S. MAFFEI, S.NE

**2536**

Descrizione prestazionale dell'intervento

Caditoia inadeguata

Foto del rilievo

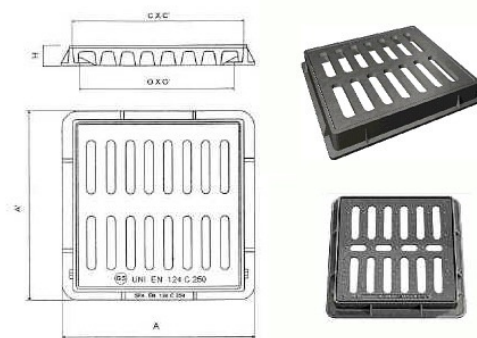
Criticità

**Sostituzione** della caditoia con nuovo manufatto che verrà incassato e reso perfettamente complanare al pavimento. La caditoia non dovrà presentare fessure tali da costituire ostacolo o pericolo rispetto a ruote, tacchi o bastoni. I vuoti non potranno essere attraversati da sfere di diametro superiore ai 20 mm (preferibilmente non superiore a 15 mm); eventuali fessure parallele dovranno essere poste in senso ortogonale alla principale direzione di marcia.

Occorre fare una buona rasatura della finitura superficiale per evitare di creare altre criticità sulla pavimentazione per le persone con difficoltà motorie.
